OGGETTO : Indizione della Conferenza di Servizi, ai sensi dell'art. 33, comma 9, del D.L. n. 133/2014 e ss.mm.ii., in modalità asincrona ex articolo 14-bis della L. n. 241/1990 e ss.mm.ii., per l'approvazione dei seguenti progetti necessari allo svolgimento della 38a America's Cup - Napoli 2027:

1. progetto delle opere a mare;
2. progetto delle opere a terra,
di cui al Programma degli Interventi Infrastrutturali approvato dalla Cabina di regia del 4 agosto 2025, ai sensi dell'art. 7, comma 3, del D. L. 96/2025

OGGETTO: S.I.N. "BAGNOLI-COROGLIO" (ID 17) - INDIZIONE DELLA CONFERENZA DI SERVIZI, AI SENSI DELL'ART. 33, COMMA 9, DEL D.L. n. 133/2014 E SS.MM.II., IN MODALITÀ ASINCRONA PER L'APPROVAZIONE DEI PROGETTI NECESSARI ALLO SVOLGIMENTO DELLA 38^a AMERICA'S CUP – NAPOLI 2027: 1. PROGETTO DELLE OPERE A MARE; 2. PROGETTO DELLE OPERE A TERRA, DI CUI AL PROGRAMMA DEGLI INTERVENTI INFRASTRUTTURALI APPROVATO DALLA CABINA DI REGIA DEL 4 AGOSTO 2025, AI SENSI DELL'ART. 7, COMMA 3, DEL D.L. 96/2025. **RISCONTRO ALLA NOTA PROT. COMM. N: CSB-0001267-P-06/11/2025.**

Estratto Tavola degli interventi progetto definitivo opere a terra

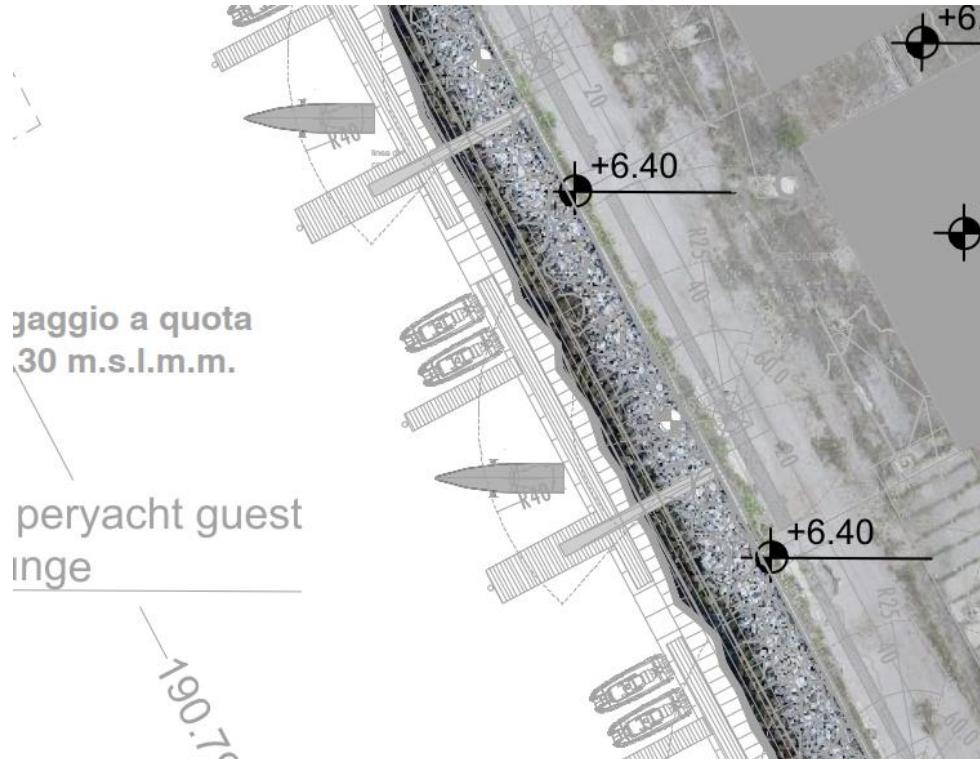
Negli elaborati relativi al “Layout generale di progetto Tavola 1 di 3” [2025E071INV-DEF-AMB-CO_LGSP_026_S1_rev0] si evidenzia che l’intervento del progetto definitivo ricomprende erroneamente anche le aree di cantiere del progetto “Opere a mare”, che sono state appositamente stralciate dal progetto di Sport e Salute esaminato dalla Cabina di regia nella seduta del 04.08.2025.

Infatti, in dettaglio, nel Progetto Definitivo del RTI Greenthesis le aree di cantiere del progetto “Opere a Mare” sono state previste, nella loro sistemazione finale, come “area a verde” (vedi area cerchiata in rosso).
